# Rapport au Groupe permanent d'experts pour les équipements sous pression nucléaires

**CODEP-DEP-2015-037971**

**Rapport IRSN/2015-00010**

**Analyse de la démarche proposée par AREVA pour justifier de la ténacité suffisante des calottes du fond et du couvercle de la cuve de l'EPR de Flamanville 3**

Figure 5 : Concentration en carbone en fonction de la distance au centre de la surface externe de la calotte supérieure UA

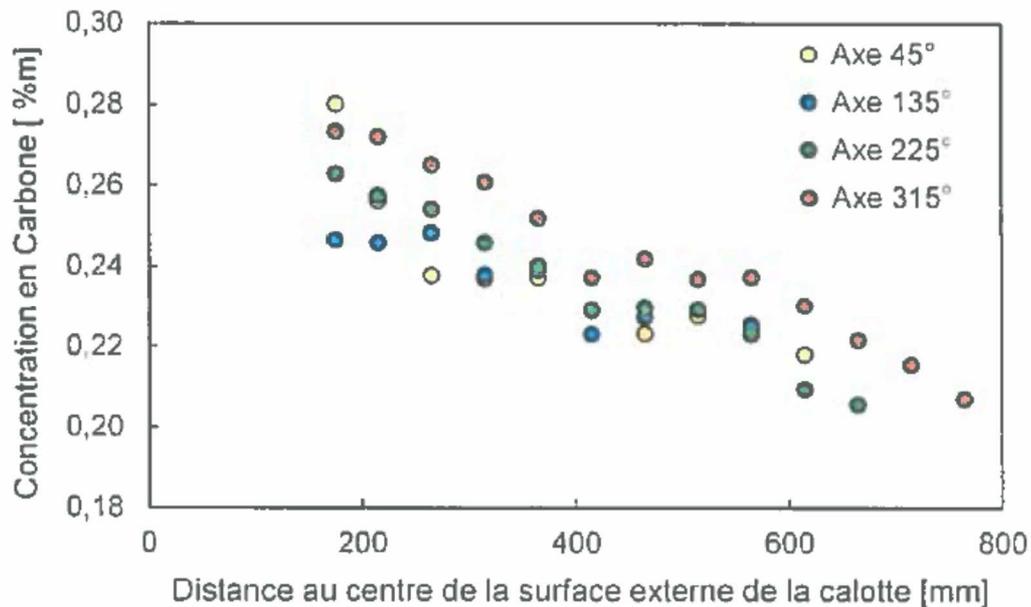
A la suite de ces essais, le fabricant a réalisé des investigations pour déterminer l'origine de ces valeurs

en écart. Les mesures de carbone réalisées en surface de la calotte par spectrométrie portable ont montré la présence d'une zone de ségrégation majeure positive sur un diamètre d'environ un mètre légèrement désaxé par rapport au centre de la calotte (voir Figure 5). Par ailleurs, les examens métallographiques des éprouvettes montrent la présence de ces ségrégations à  $\frac{1}{4}$  épaisseur. Les valeurs de résilience, inférieures à 60 J, sont ainsi attribuées à la présence de ségrégations majeures positives issues du lingot et non totalement éliminées par l'opération de chute en tête.

Figure 10 : Contrôle par US en ondes transversales à 45° réalisés sur les calottes et sens de palpge

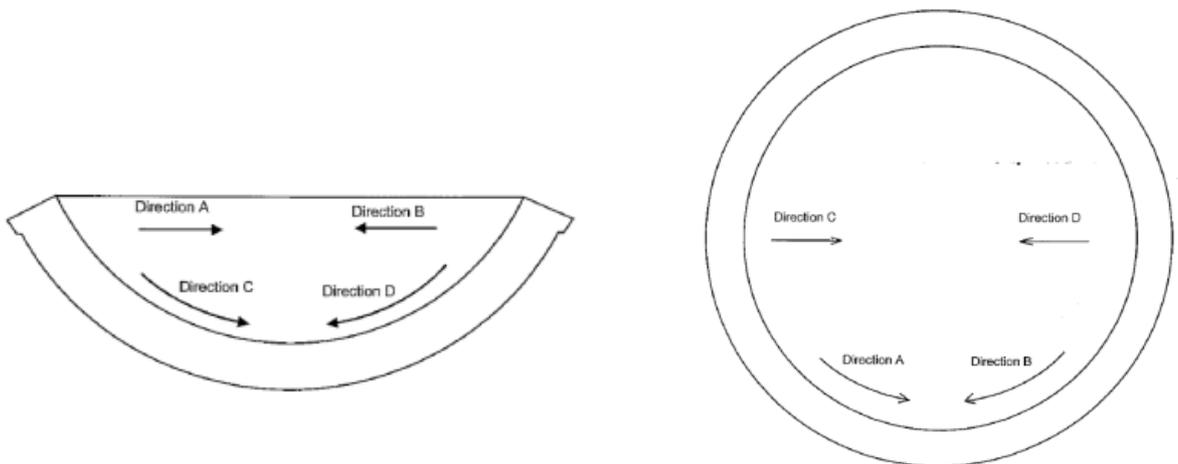
Les performances indiquées par AREVA pour les défauts perpendiculaires à la peau externe sont globalement cohérentes avec le savoir-faire actuel. Elles sont confortées par des simulations faites dans le cadre de l'expertise de ce dossier (cf. Annexe 3). Il en résulte que des défauts plans à faciès rugueux ou lisses de 10 × 20 mm restent détectables lorsqu'ils sont débouchants ou présentent un petit ligament les séparant de la surface, y compris lorsqu'il existe une très légère désorientation comme cela est

mentionné pour l'étude EPR UK pour les défauts plans de type 2 ou 3 (cf. Tableau 10). Les contrôles ne permettent toutefois pas de garantir la détection des défauts « rugueux » et des défauts « très lisses » en particulier lorsque ces défauts sont éloignés de la peau externe et désorientés. Les défauts « très lisses » ne correspondent toutefois pas à des défauts réalistes pour le matériau considéré.

Figure 14 : Cartographie du taux de carbone dans l'épaisseur de la calotte supérieure UK

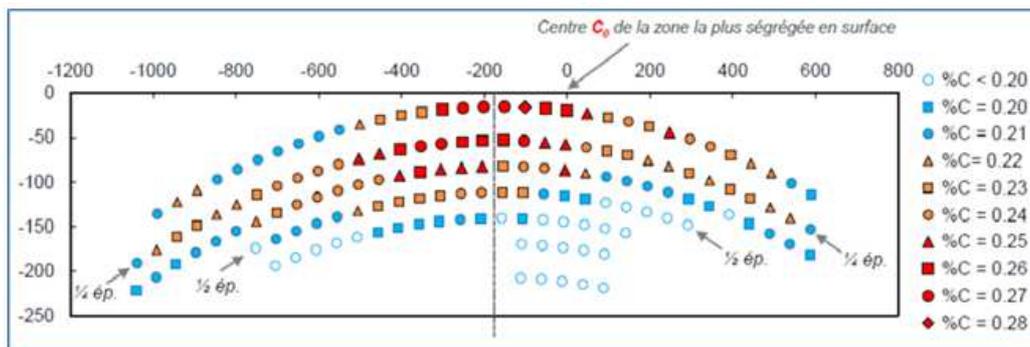
Le rapporteur souligne que la sélection des situations limitatives et des chargements sollicitants a été menée en supposant que la baisse de ténacité due à la zone ségréguée s'arrêtait à la mi-épaisseur. Le rapporteur note que le programme d'essais prévoit maintenant des essais à 1/2 épaisseur, ce qui est de nature à valider cette hypothèse essentielle du dossier d'AREVA. Le rapporteur souligne cependant que les résultats présentés sur la Figure 14 montrent que la zone de ségrégation dépasse la 1/2 épaisseur.

Figure 21 : Démarche détaillée de justification - Enchaînement des tests

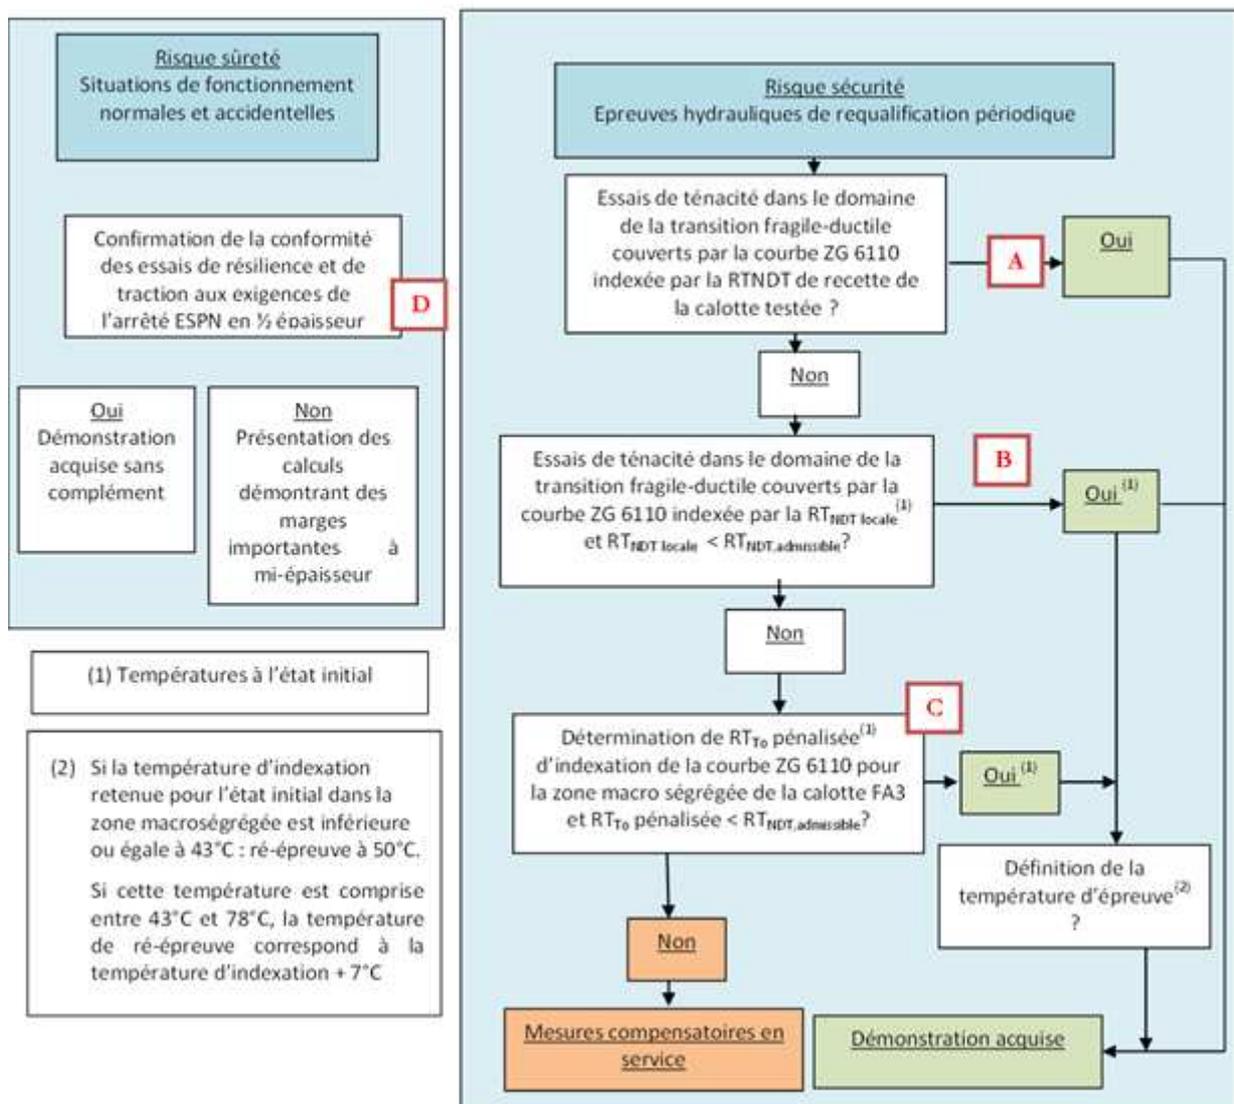
Dans le cas (repéré **A** sur le logigramme de la Figure 21) pour lequel les valeurs de ténacité mesurées dans la zone ségréguée sont bornées (par valeur inférieure) par la courbe ZG6110 du RCC-M indexée sur la  $RT_{NDT}$  de recette (test repéré A sur le logigramme), le dossier de conception reste applicable.

En conséquence, le test **A** n’est acceptable que s’il est complété par la vérification des marges par rapport au risque de rupture brutale en considérant la courbe de l’annexe ZG indexée sur la  $RT_{NDT}$  locale et non sur la  $RT_{NDT}$  de recette.

Pour ce qui concerne le test **B** proposé par AREVA, le rapporteur n'a pas de remarque particulière. En effet, il s'agit d'une adaptation à la zone ségréguée de la démarche de justification de la tenue en service à la rupture brutale des viroles de cuve irradiées. Le  $\Delta RT_{NDT}$  dû à l'irradiation est simplement remplacé par un  $\Delta RT_{NDT}$  dû à la zone ségréguée. Il est donc jugé acceptable par le rapporteur.

Figure 24 : Évaluation par simulation de la détection de défauts à faciès rugueux de dimensions 5 x 20 et 10 x 20, perpendiculaires à la peau externe ou légèrement désorientés

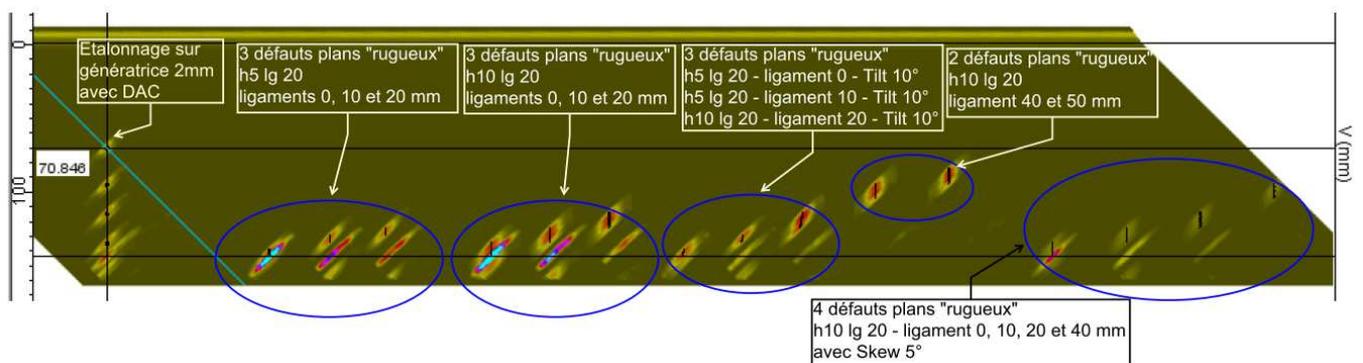
Les défauts à faciès rugueux très éloignés de la peau externe (au-delà de 20 mm) seraient également notés et rejetés, lorsqu'ils restent perpendiculaires. Les défauts désorientés avec un léger « skew » de 5° apparaissent notables et même rejetables lorsqu'ils sont débouchants ou avec un ligament faible (environ 10 mm). Ces mêmes défauts avec « skew » ne seraient toutefois pas nécessairement notés et rejetés selon les critères du RCC-M lorsqu'ils sont très éloignés de la peau externe (au-delà de 20mm). Ceci est visible directement sur les cartographies qui montrent que la couleur des défauts ou le rouge est prédominant, correspond à des défauts dont l'amplitude est supérieure à l'amplitude 0 dB du trou génératrice de 2 mm de diamètre, ce qui conduit au rejet des défauts.

Suivant les dispositions du code RCC-M, les défauts plans de hauteur 5 et 10 mm à faciès très lisses, sont également tous notés et rejetés lorsqu'ils sont débouchant ou éloignés de 20 mm par rapport à la surface externe, dans les cas retenus pour les simulations réalisées, lorsqu'ils sont perpendiculaires ou désorientés légèrement en « tilt ». Ces mêmes défauts perpendiculaires seraient notés mais pas nécessairement rejetés lorsqu'ils sont très éloignés de la peau externe (au-delà de 20 mm).

Les défauts désorientés avec un léger « skew » de 5 apparaissent notables et même rejetables lorsqu'ils sont débouchants ou avec un ligament faible (environ 10 mm). Ces mêmes défauts avec un très faible « skew » sont plus difficilement notables que les défauts rugueux lorsque le ligament dépasse 10 mm.
